Změnový list

79

Název: Nový pavilon goril

1. Předmět změny: Silnoproud - doplnění a změny dle požadavků Zoo Praha

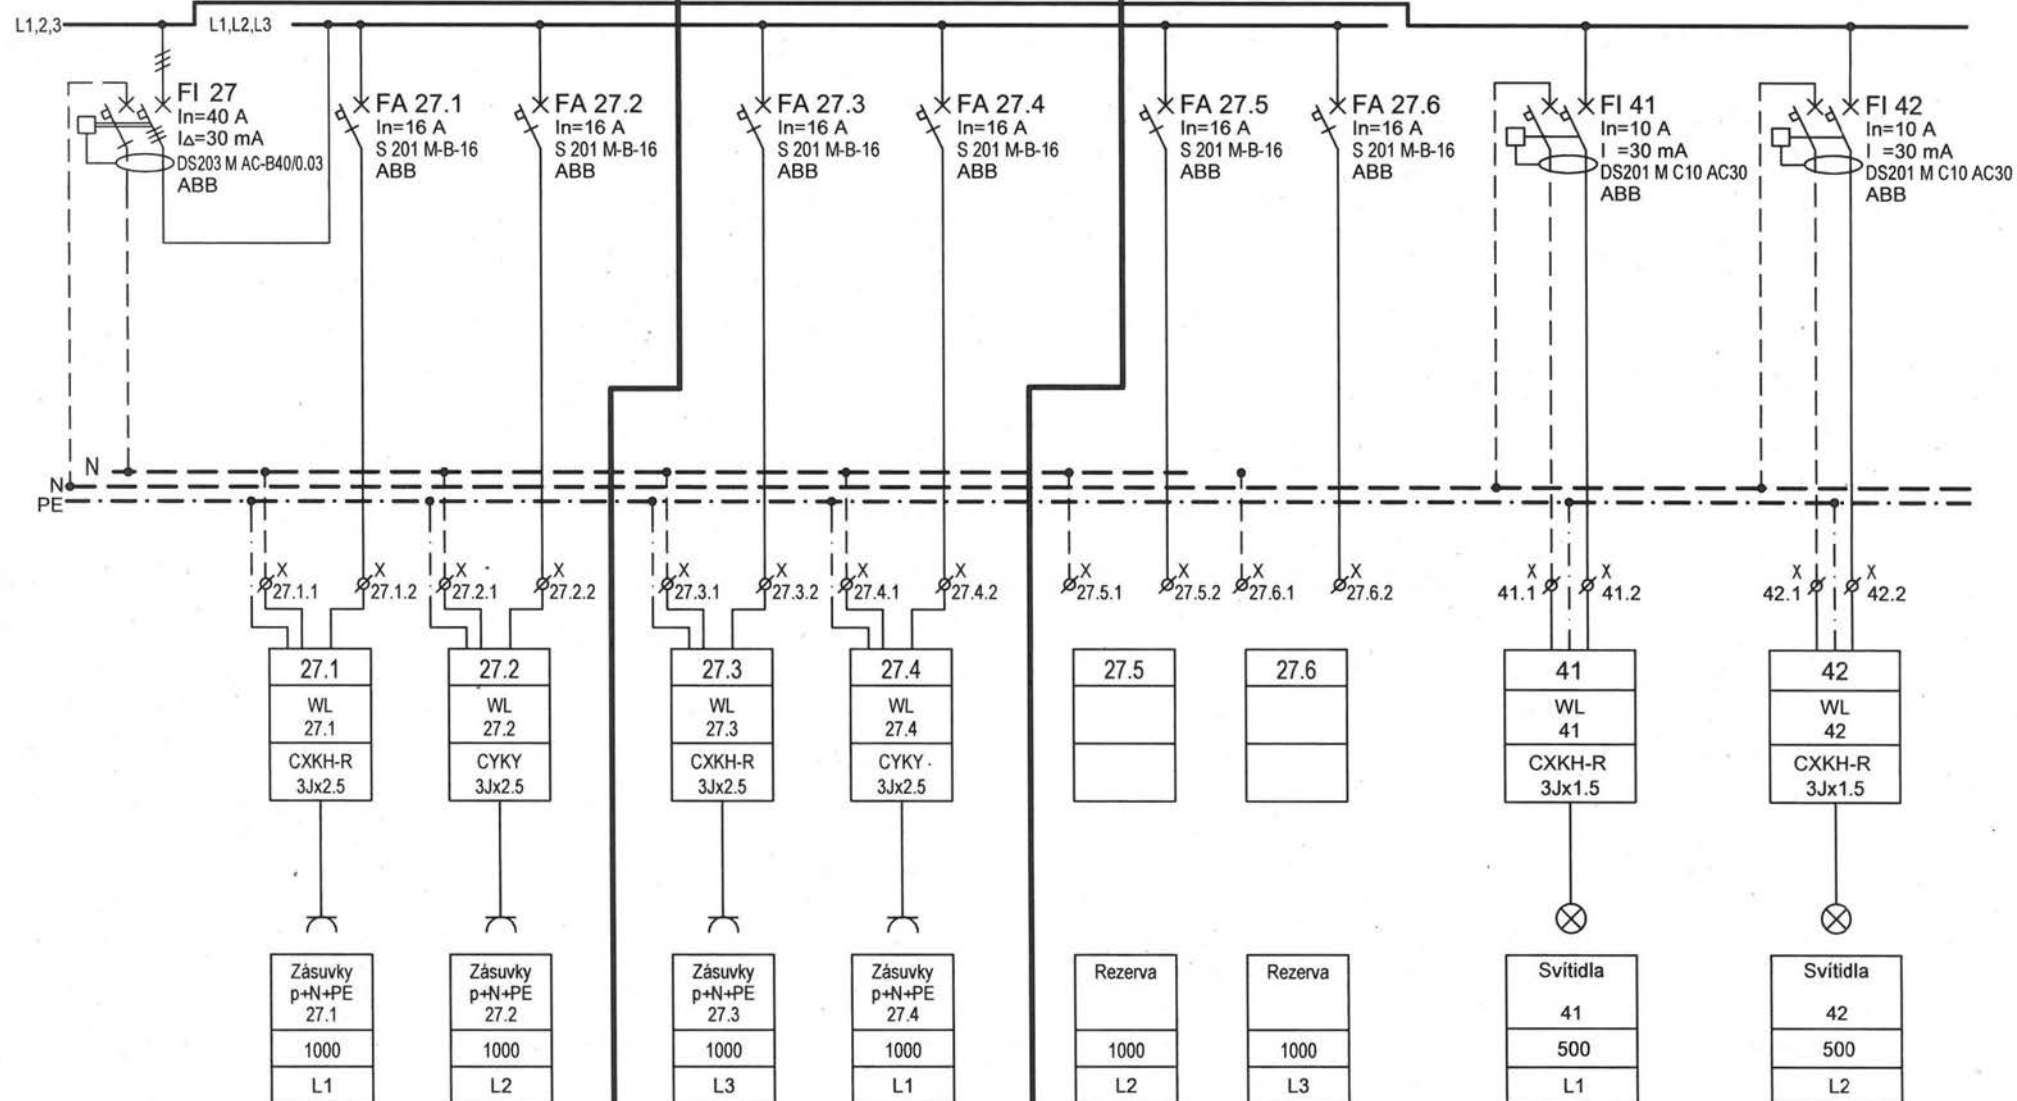
REVIZE 12/2020, REZERVNÍ JISTIČE
POUŽITÉ PRO NOVÉ ZÁSUVKOVÉ
OKRUHY NA FASÁDĚ VEDLE
HYDRAULICKÝCH AGREGÁTŮ

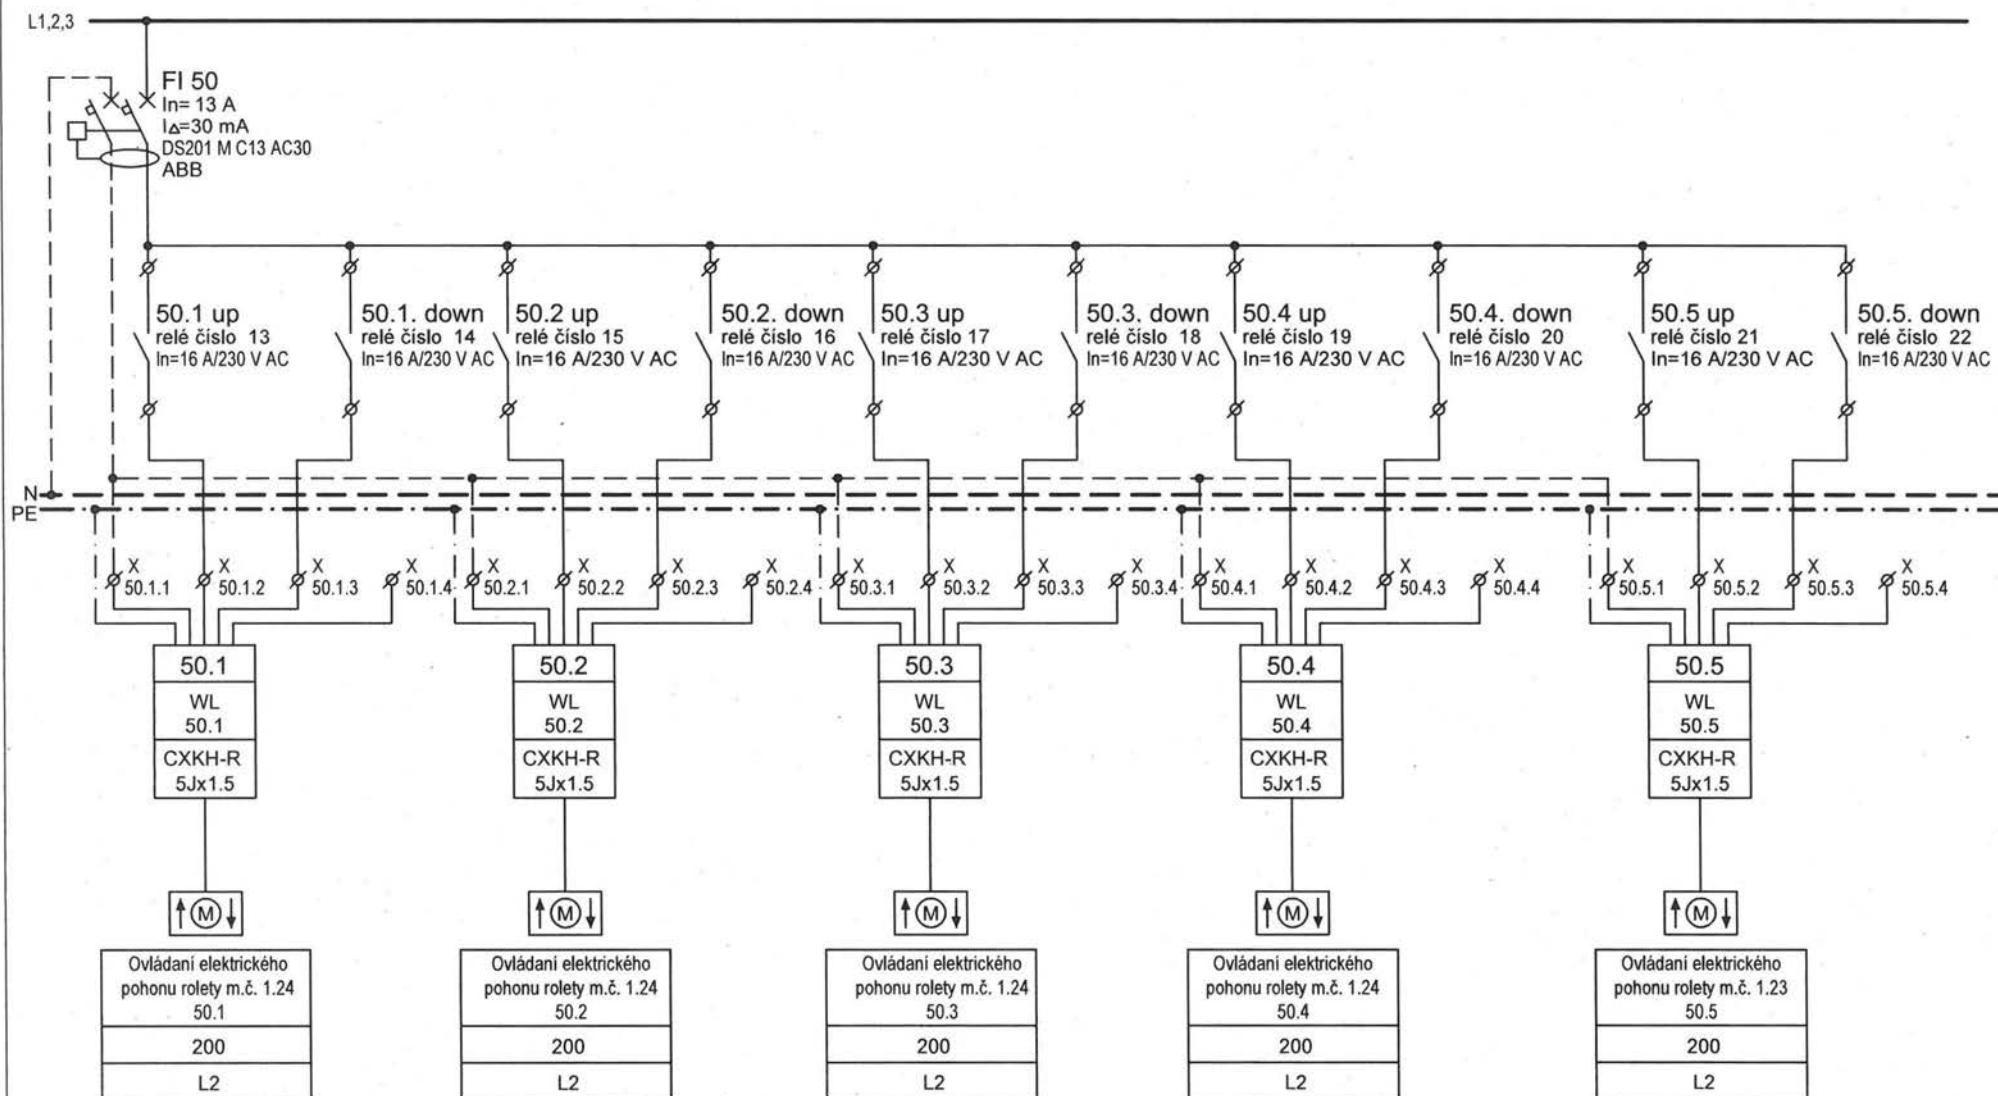
REVIZE 12.2020 - PŘIDÁN VÝVOD Č. 50.5 pro žaluzii expozice chovné skupiny

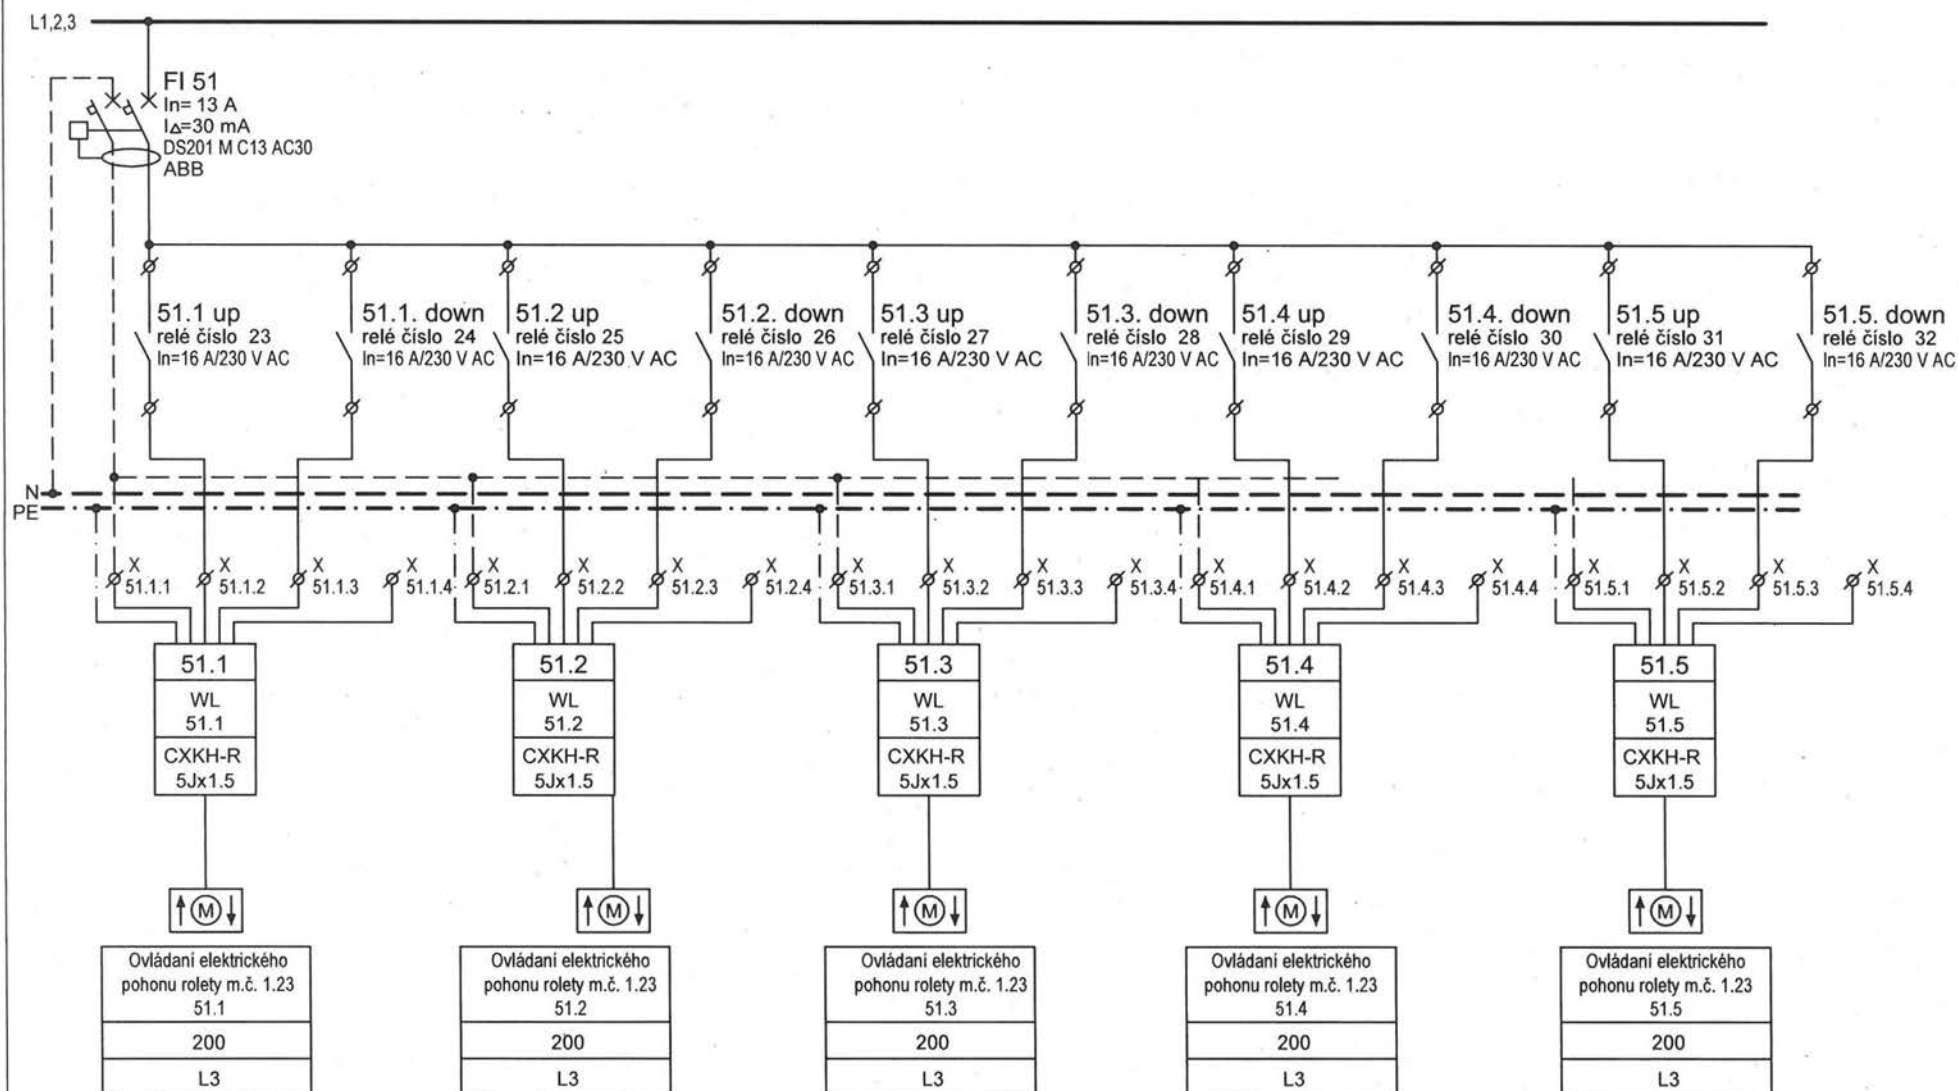
nové vývody pro ovládání žaluzii expozice chovné skupiny

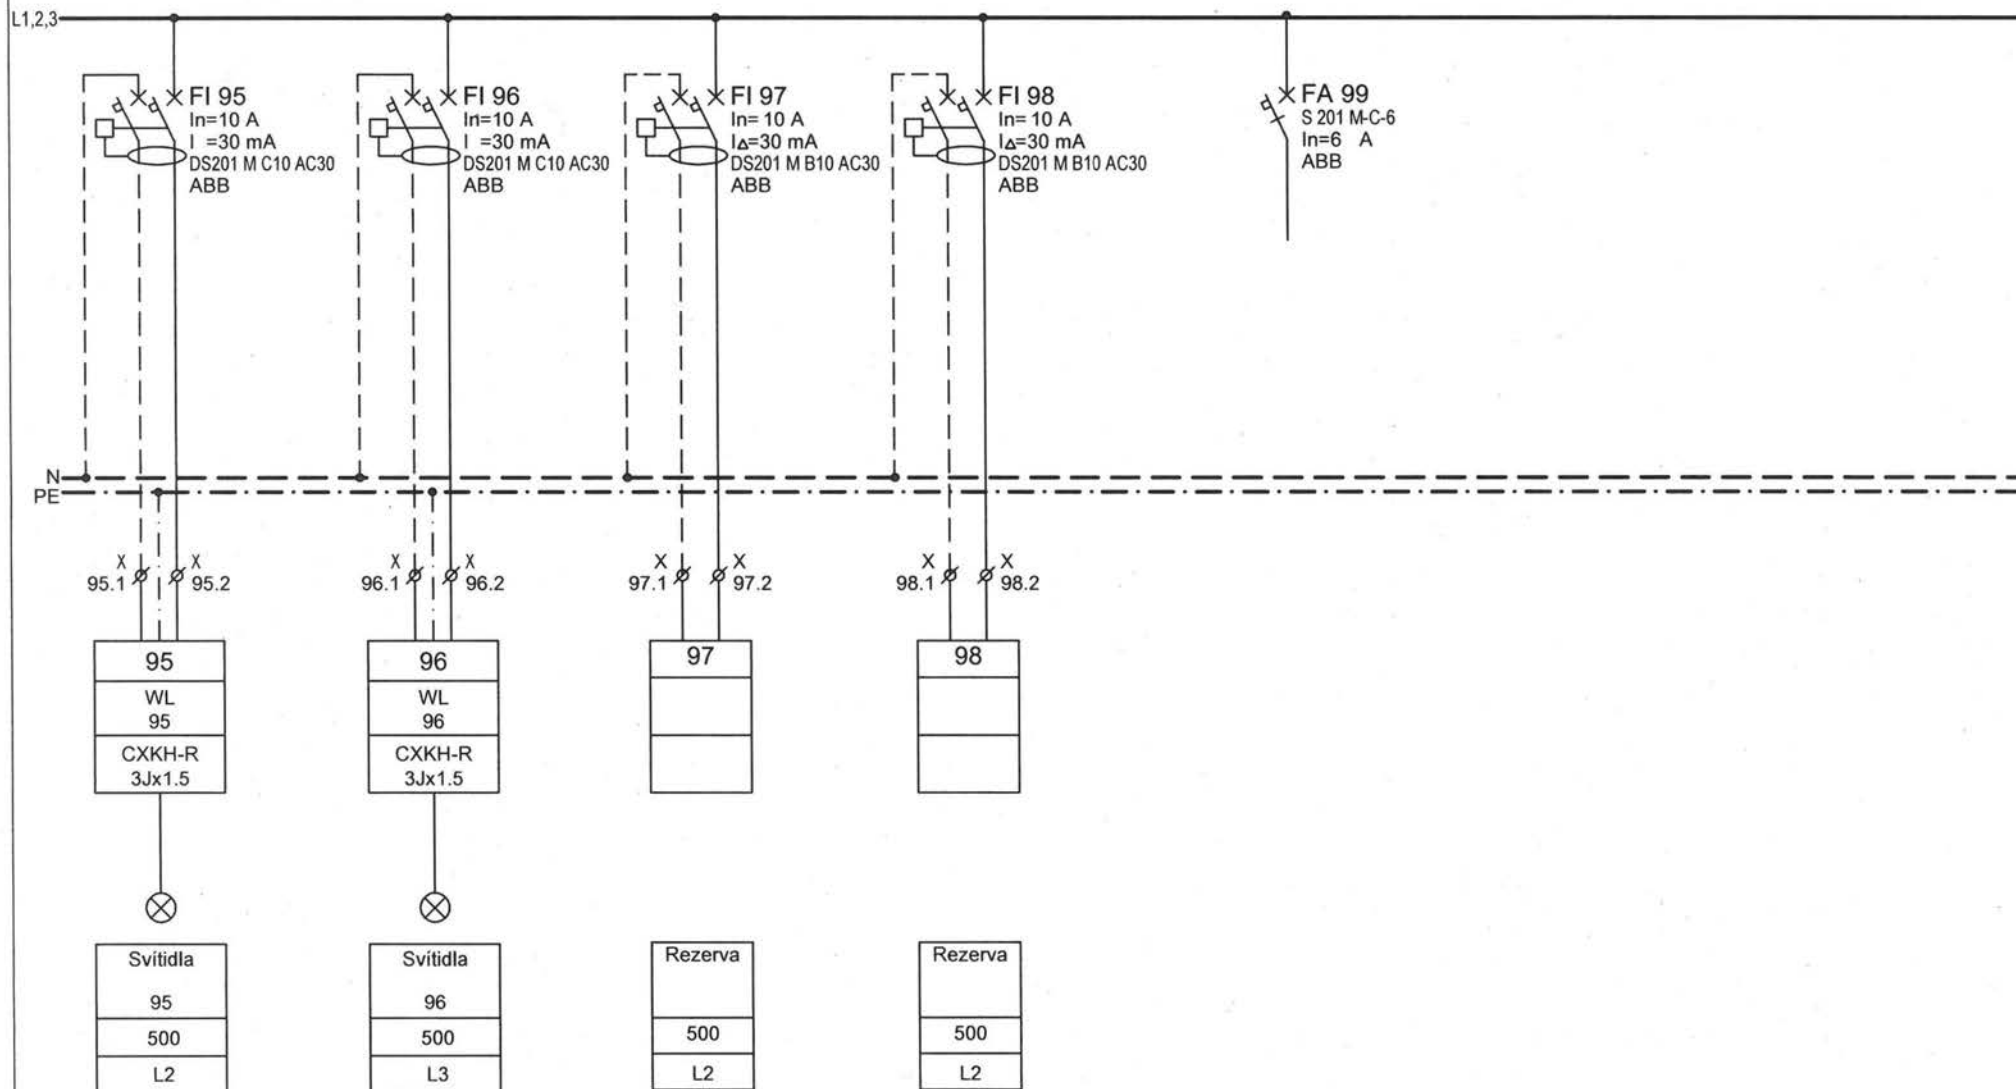
Zrušeny původní rezervní vývody 99 a 999 2pólové proudové chrániče a nahrazeny ovládacím jističem číslo 99

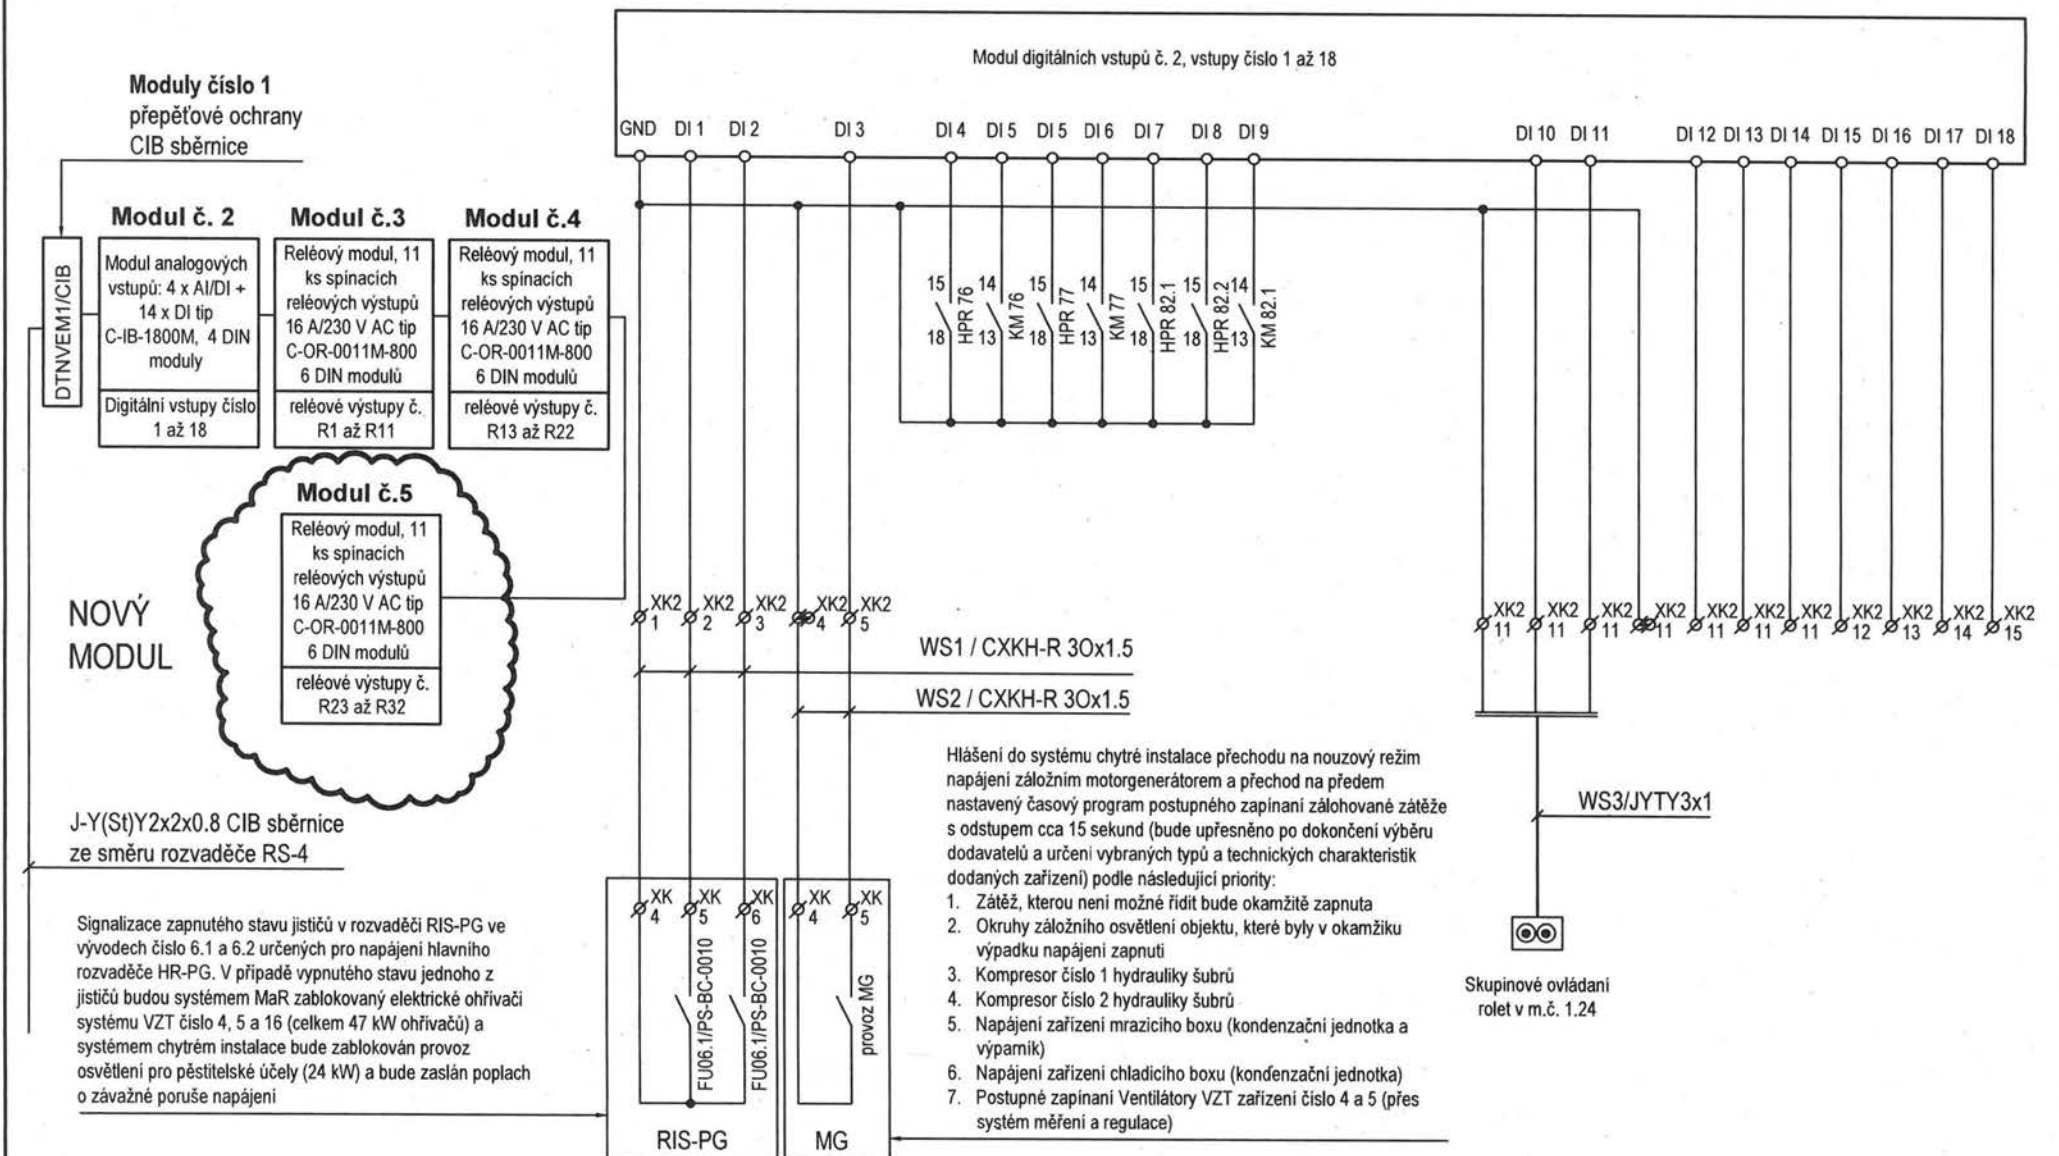
ZMĚNA 12.2020 - NOVÝ MODUL ČÍSLO 5 SYSTÉMU CHYTRÉ INSTALACE
